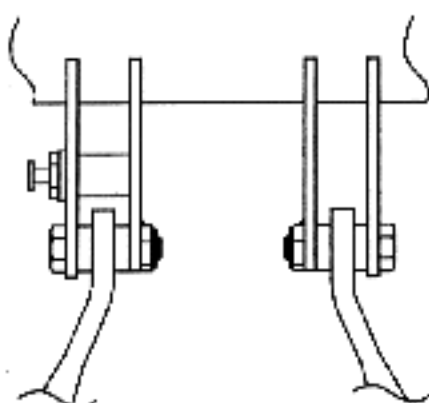
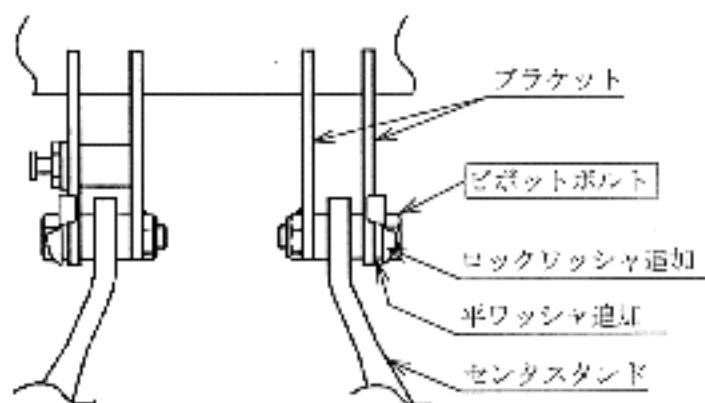
センタースタンドを直様に取付けているピボットボルト用ロックナットの取付け方法が不適切なため、そのままの状態で使用を続けると、センタースタンドを操作した時の摩擦トルクにより当該ボルトが緩み抜け落ちて、最悪の場合、センタースタンドを操作した時に当該スタンドが変形して、ドライブチェーンまたは後輪タイヤに接触し、損傷させるおそれがある

改善前

改善後

全車両、当該ボルトを対策長と交換し、ロックワッシャ及び平ワッシャを追加する。

また、当該ボルトが脱落しているものは、センタースタンドを良品と交換するとともに、ブラケットの修正を行う。
